Por medio de la presente, damos respuesta a la nota DRCC-664-2021 fechada 24 de mayo de 2021 en la cual nos solicita aclarar algunos aspectos del estudio de impacto ambiental cat 1 del proyecto "Nivelación de Terreno" a desarrollarse en el corregimiento de El Coco, distrito de Penonomé, provincia de Coclé.

## RESPUESTA A LA AMPLIACIÓN SOLICITADA

Mediante nota DRCC-664-2021, del 24 de mayo de 2021, se solicita la siguiente aclaración:

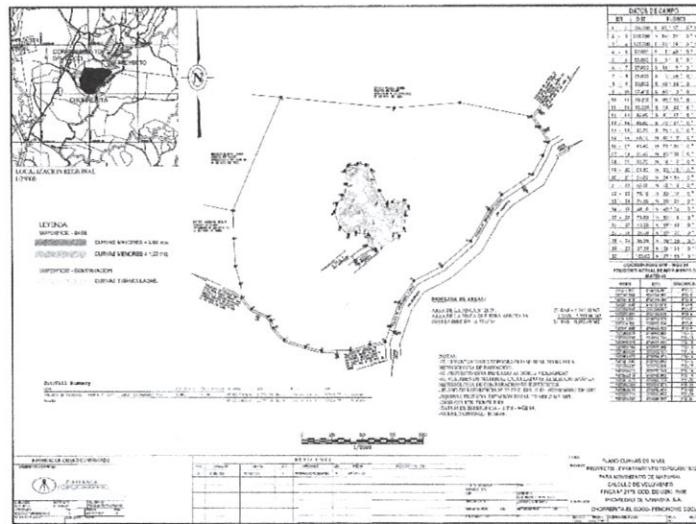
2- Que en el punto 5. Descripción del proyecto obra o actividad, indica que el material terrígeno a mover es de 51, 8769 m<sup>3</sup>, el material extraído, una parte será depositado en el lugar dentro de la finca madre y la otra será comercializada. Por lo que el promotor deberá presentar.

- a- Indicar mediante coordenadas DATUM – WGS-84 el área donde depositar el material extraído dentro de la finca madre.
- b- Presentar los permisos municipales y del Ministerio de comercio e Industria (MICI), para la comercialización del material

### RESPUESTA:

- a) Coordenada DATUM – WGS-84, del lugar donde se depositará parte del material dentro de la finca madre es 576095.97 E – 937302.36 N
- b) Se adjunta planos y documentos municipales, y aclaramos que para obtener el permiso de comercializar el mineral excedente producto de la nivelación y movimiento de tierra, requerimos presentar ante la Dirección Nacional de Recursos Minerales, dependencia del Ministerio de Comercio e Industrias, el Estudio de Impacto Ambiental aprobado, es importante aclarar que el permiso de Minas (Mici), es un permiso para comercializar el mineral excedente producto de la actividad (obra civil) primaria a realizar.
